Бр. 404-16-7/2018-01

Предмет: Сагласно члану 63. Закона о јавним набавкама, ("Службени гласник РС", бр. 124/12, 14/15 и 68/15, у даљем тексту: ЗЈН), Наручилац даје додатне информације и појашњења конкурсне документације, ЈНОПБР: 404-16/2018-01 - Изградња трибина на објекту за спорт и физичку културу-фудбалски стадион у Фекетићу, на питања заинтересованог лица

У прилогу се налази детаљ риголе:

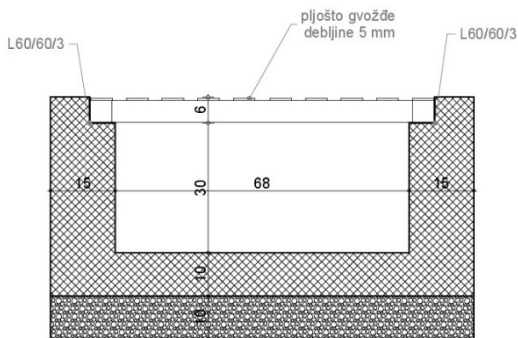
Поз. 4.2.2. - Позиција риголе ни у цртежима није искотирана да би се утврдиле дим.

ОДГОВОР НА ПИТАЊЕ 2.
